# 大間原子力発電所

敷地ごとに震源を特定して策定する地震動のうち  
内陸地殻内地震の地震動評価に関する  
審査資料の修正について

2024年3月15日  
電源開発株式会社

# 地震動解析の入力ミスにかかわる評価結果の誤りの修正について

## 断層モデルを用いた手法による地震動評価結果 【① 基本ケース 応答スペクトル】

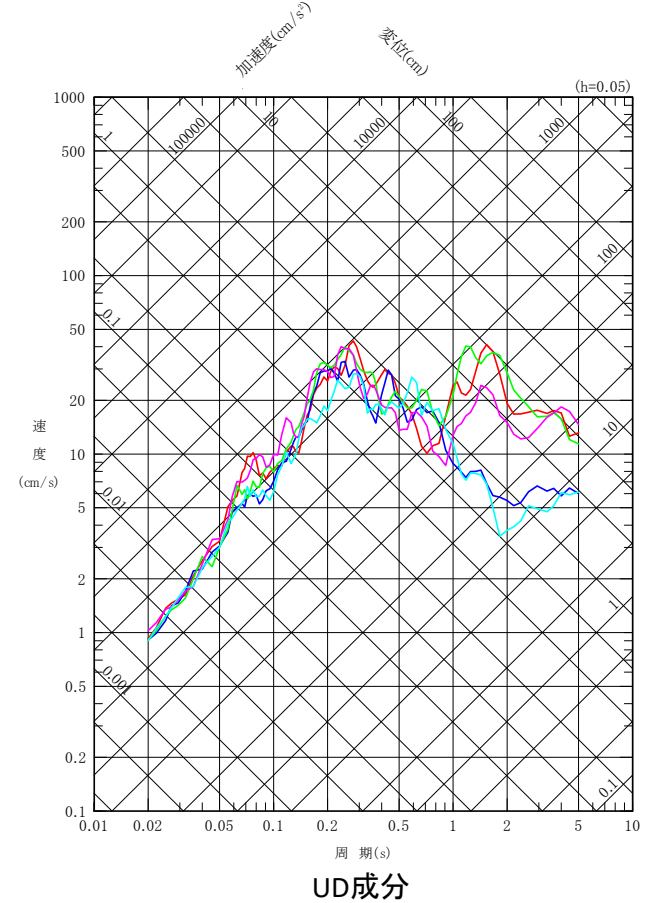
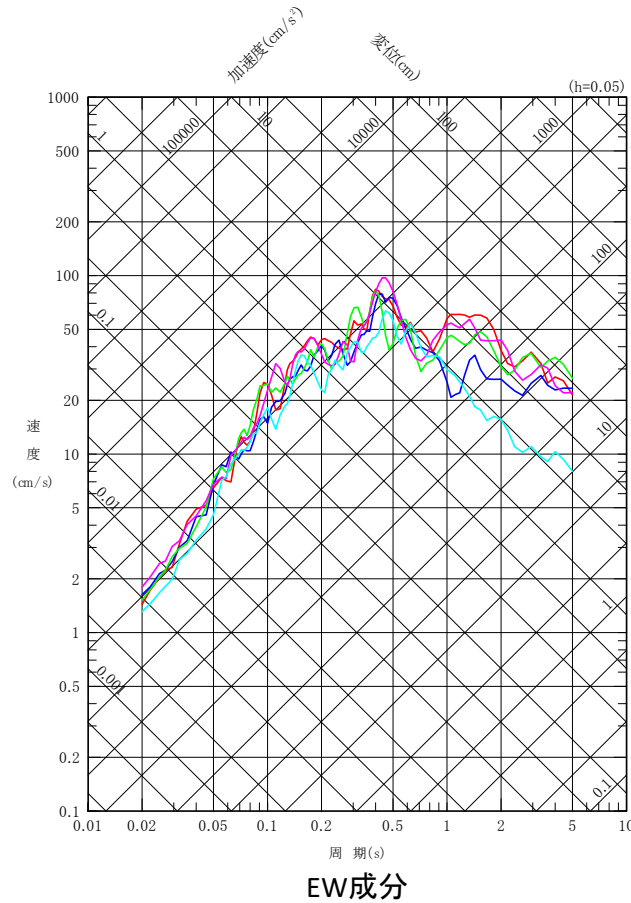
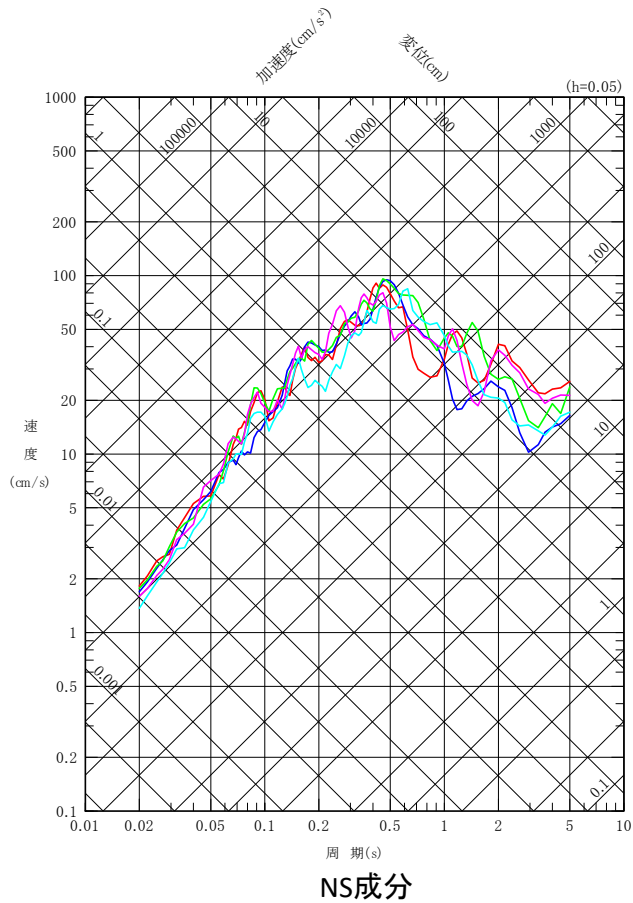
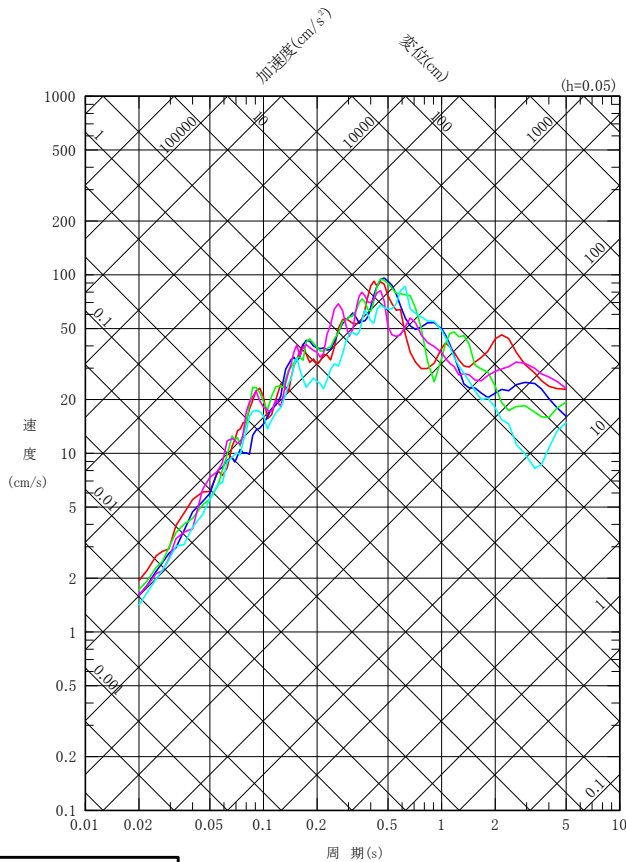
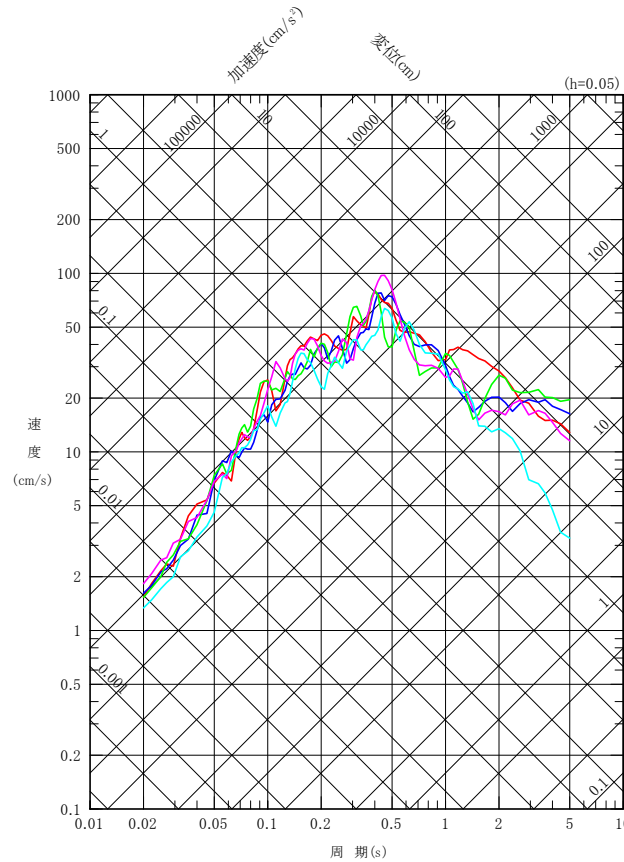
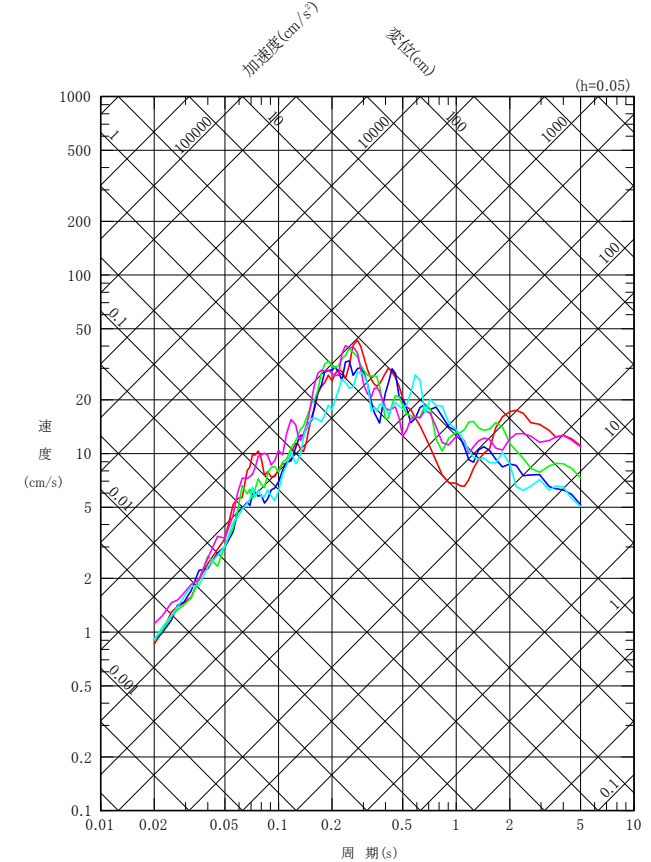
地震動解析の入力ミスにかかわる  
評価結果の誤りを修正した。

### 断層モデルを用いた手法による地震動評価結果 【① 基本ケース 加速度時刻歴波形】

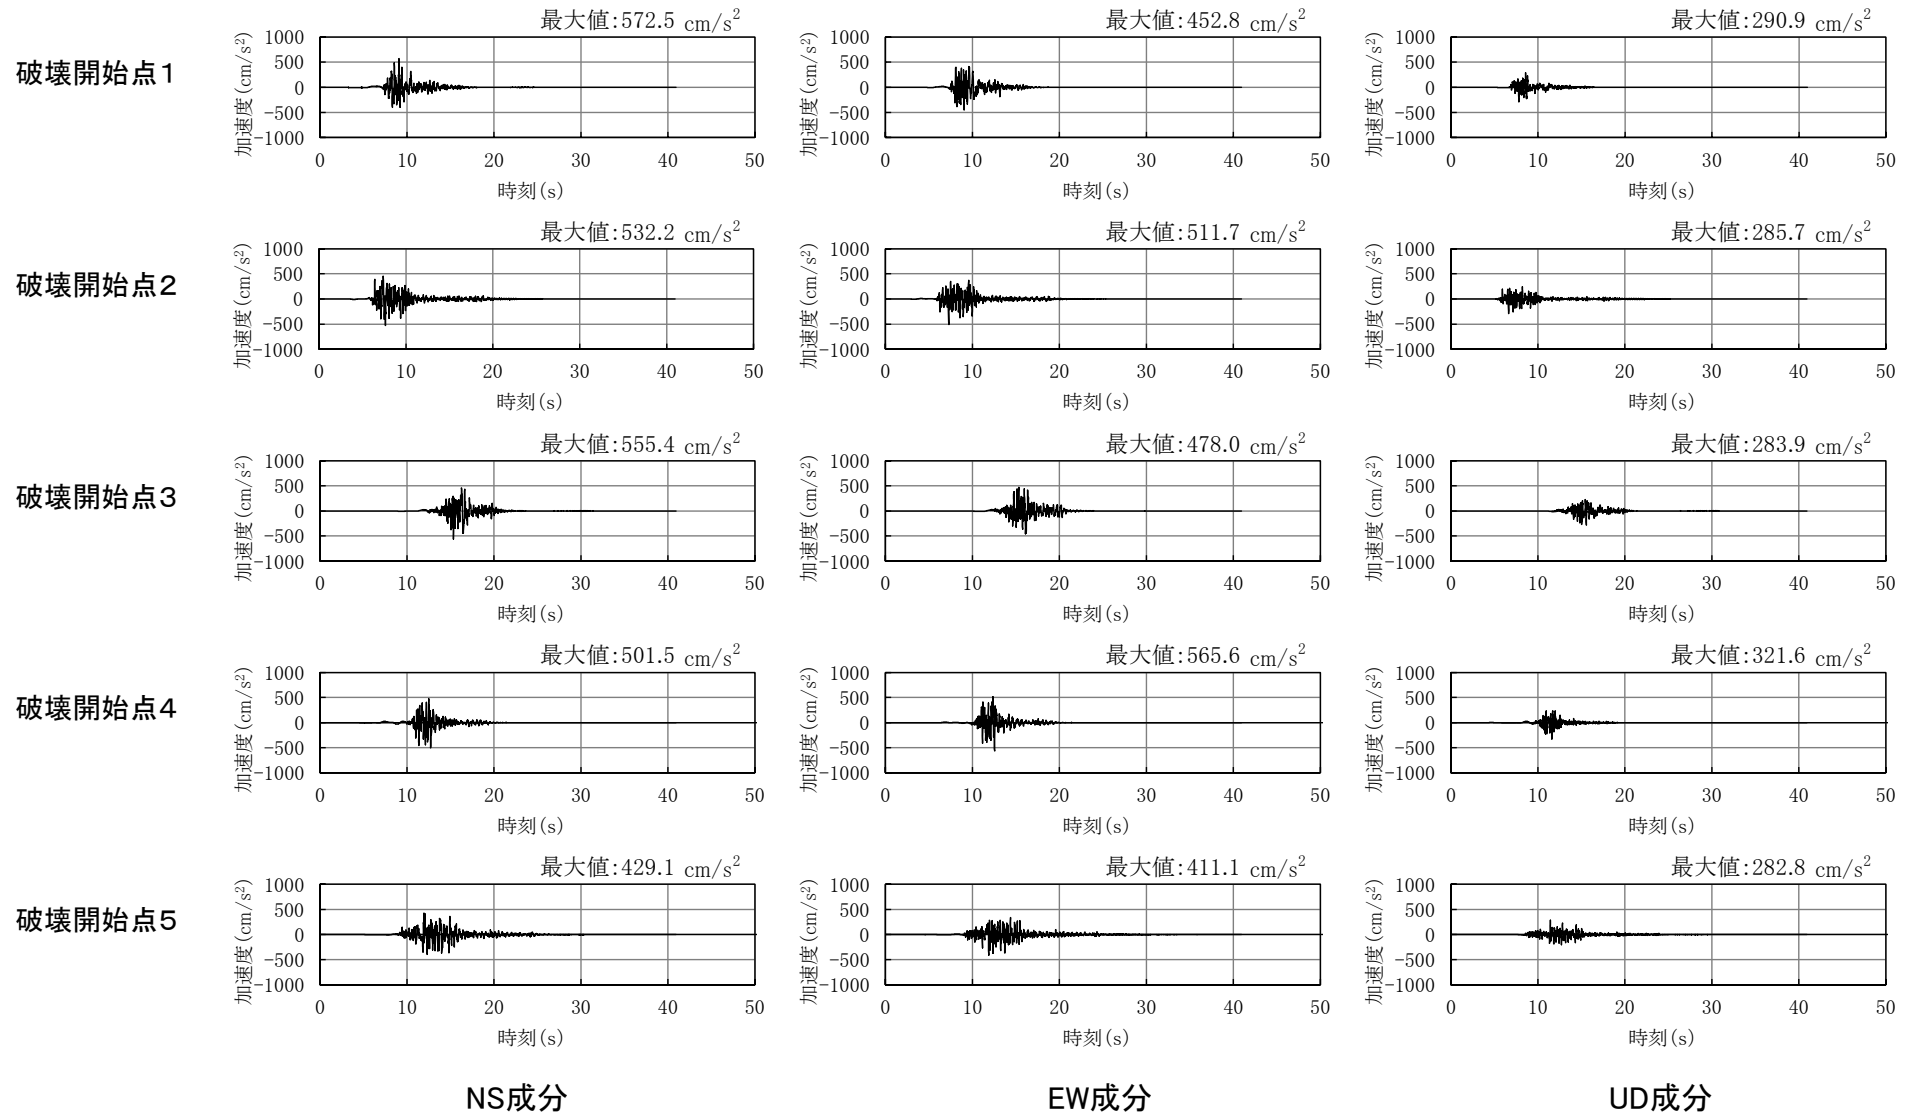
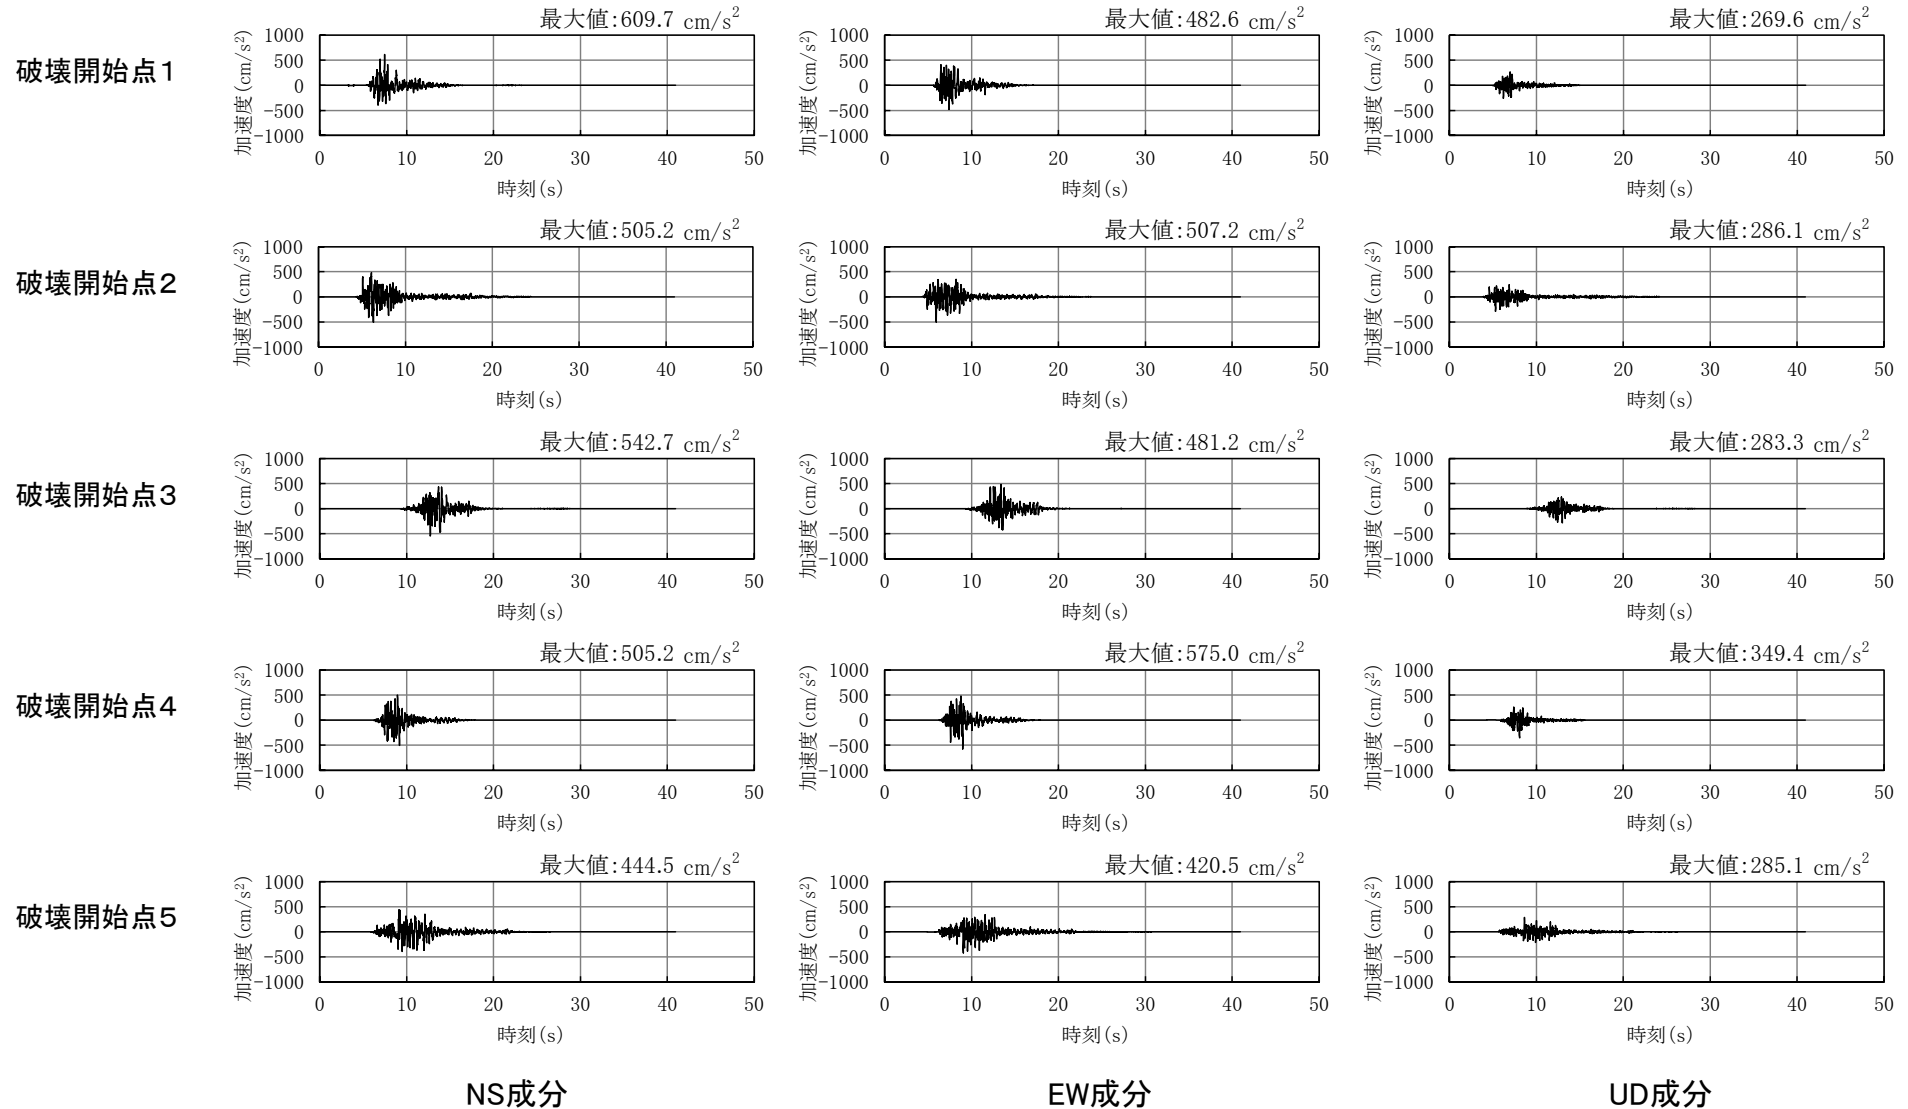
地震動解析の入力ミスにかかわる  
評価結果の誤りを修正した。
